**Avis délibéré**

**Mise en compatibilité du plan local d'urbanisme (PLU)  
de la commune déléguée de Berneval-le-Grand,  
au sein de la commune nouvelle de Petit-Caux (76), dans le  
cadre d'une déclaration de projet relative à la réalisation d'un  
programme temporaire d'habitat et de places  
de stationnement**

N° MRAe 2025-5722

Figure 4 : Extrait du plan de zonage avant / après mise en compatibilité (source : notice explicative, page 29)

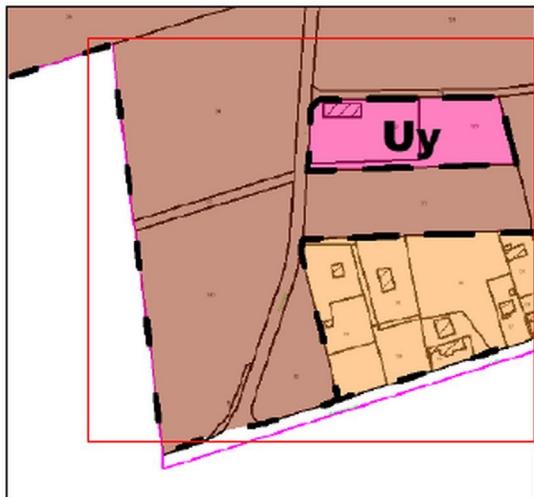
Dans l'ensemble, les documents sont de bonne qualité et illustrés, mais le dossier comporte quelques imprécisions qui nuisent à la lecture du projet de mise en compatibilité. Ainsi la bande de 0,9 hectare située à l'est de la RD54 (parcelle 0031) fait partie du projet selon l'OAP et l'évaluation environnementale (p. 54 de l'EE), mais elle semble exclue à la lecture du rapport (schéma et délimitation de l'emprise p. 16, 21 et 28 de la notice). Par ailleurs il apparaît que l'OAP porte sur 4 ha sur la commune de Berneval-le-Grand, mais le dossier évoque 5,5 ha sans expliquer ce à quoi ils font référence puisque le total atteint 4,89 ha y compris avec la parcelle 0031 (p. 48 de l'EE). Enfin le rapport mériterait de clarifier les éléments qui relèvent des aménagements temporaires et ceux destinés à être pérennes pour mieux justifier le lien entre les permis précaires et la nécessité de créer la zone 1AUt, car le dossier laisse penser parfois que tous les aménagements sont temporaires (p. 47 de l'EE) tout en précisant ailleurs que les aménagements sont temporaires « à l'exception des constructions portées par les collectivités, intégrées au programme d'ensemble » (p. 3 de l'OAP).

La création de la zone 1AUt par la présente mise en compatibilité engendre une consommation d'espaces agricoles et naturels d'environ 2 ha si on prend en compte uniquement l'évolution du plan de zonage. En effet, l'emprise totale du projet de logements et parkings temporaires, sur le territoire de Berneval-le-Grand, est de 4 ha si on prend en compte la création de l'OAP. Comme l'indique le dossier, les incidences sur la consommation d'espace sont en partie temporaires puisque les surfaces artificialisées seront réhabilitées en terre agricole d'ici 30 ans. Les terres déblayées lors de l'aménagement seront stockées sur une zone spécifique située au nord-ouest du site du projet (sur la commune voisine de Belleville-sur-Mer), afin de les réutiliser à terme et préserver leurs potentialités agricoles. Pour l'autorité environnementale, il serait utile que le dossier précise, à titre d'information, les modalités permettant d'assurer le retour à un usage agricole des parcelles désartificialisées et les conditions de stockage des terres déblayées pour garantir leur réutilisation après une période aussi longue.

A long terme, l'impact porte sur les 2 ha délimités par la nouvelle zone 1AUt. Comme indiqué précédemment, il semble que ce zonage ait été choisi pour entériner la création d'une zone d'activités, une fois les logements et parkings temporaires démantelés, mais le dossier ne l'évoque pas. Les besoins liés à cette future zone d'activités devraient être explicités dans le dossier, de même que la nécessité de l'inscrire dès à présent dans la mise en compatibilité du PLU alors que le PLUi de la communauté de communes Falaises du Talou est en cours d'élaboration.

**L'autorité environnementale recommande de clarifier l'emprise de la mise en compatibilité du PLU et de préciser ce qui relève des aménagements temporaires et des aménagements pérennes.**

***L'autorité environnementale recommande d'argumenter sur la nécessité d'inscrire la zone 1AUt dans la présente mise en compatibilité au regard du PLUi en cours d'élaboration.***
